**LD - PP\_012/2021 - PM São José do Vale do Rio Preto - RJ - Data da Sessão: 09/03/2021 às 10h - Pedido de Esclarecimentos**

Pregão Presencial nº 012/2021

Respostas ao pedido de esclarecimento referente ao Pregão nº 012/2021,  
Processo nº 1574/2021.

**1** Braço IP - Sapata - Furo central  
Escala 1:5

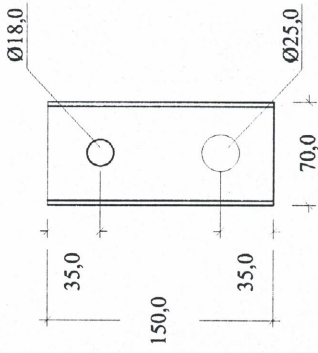
1. As características das luminárias que serão instaladas no braço (comprimento x largura x altura e peso);
2. Tipo de sapata (edital menciona somente "sapata de furo central");
3. Na descrição do item nº 15, não está definido o raio e nem o ângulo da ponta do braço (é correto entender que este seja 0º?);

Favor disponibilizar croqui / desenho técnico com todas as características.

- As luminárias que serão utilizadas nos braços estão descritas nos itens 05, 06, 16, 17 e 18 da Relação "B" do edital.
- Seguem especificações da sapata de furo central, item 03, em anexo sob folha nº 05.
- Seguem especificações complementares, do item 04, em anexo sob folha nº 06.

OBS: A borda inferior do furo Ø25,0 mm deverá tangenciar a face interna do tubo Ø33,7 mm na emenda com a sapata.
